リコール届出一覧表

リコール届出番号	外 - 2861	リコール開始日： 令和 元年 6月 11日	
届出者の氏名又は名称	プジョー・シトロエン・ジャポン株式会社 代表取締役 クリストフ プレヴォ (製作国： フランス共和国) (製作者名： オートモビル・シトロエン) (問い合わせ先：0120-92-6813 DS コール)		
不具合部位 (部品名)	エアバッグ装置 (クッション)		
基準不適合状態にあると認める構造、装置又は性能の状況及びその原因	運転席用エアバッグにおいて、製造工程のクッション格納作業用工具が不適切なため、クッションカバーが損傷した状態で格納されているものがある。そのため、エアバッグのクッション機能が劣るものがあり、最悪の場合、エアバッグ展開時に乗員の保護が十分できないおそれがある。		
改善措置の内容	全車両、運転席用エアバッグユニットを対策品に交換する。		
不具合件数	0 件	事故の有無	0 件
発見の動機	本国からの情報による。		
自動車使用者及び自動車分解整備事業者に周知させるための措置	<ul style="list-style-type: none"> ● 使用者 : 電話・ダイレクトメールにて通知する。 ● 自動車分解整備事業者 : 対象台数が極めて少数であり、全ての使用者を把握しているため、機関誌等への掲載は行わない。 ● 対策実施済車両 : 対策済車両には、運転者席側ドア開口部のドアロックストライカー付近に外-2861のステッカーを貼付する。

改善箇所説明図

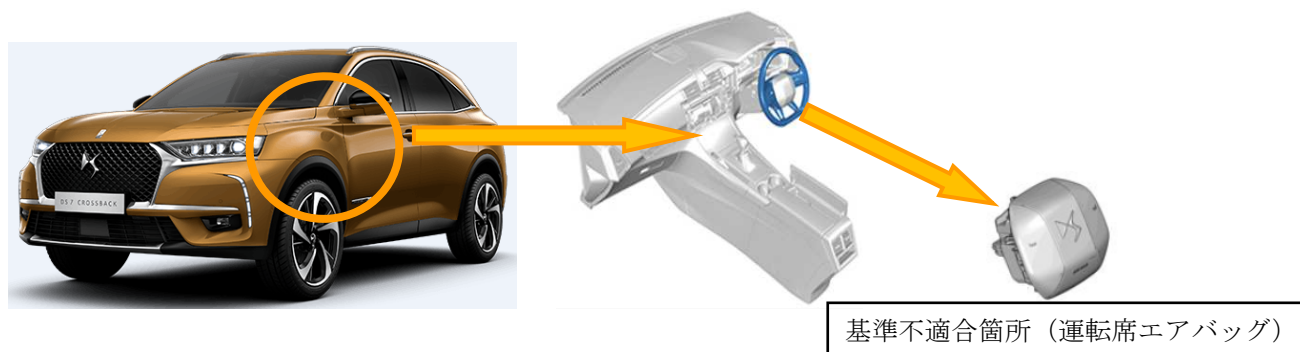
運転席用エアバッグにおいて、製造工程のクッション格納作業用工具が不適切なため、クッションカバーが損傷した状態で格納されているものがある。そのため、エアバッグのクッション機能が劣るものがあり、最悪の場合、エアバッグ展開時に乗員の保護が十分できないおそれがある。

全車両、運転席用エアバッグユニットを対策品に交換する。

運転席ドアストライカー取り付けボルトの上側1つに黒ペイントを塗る。
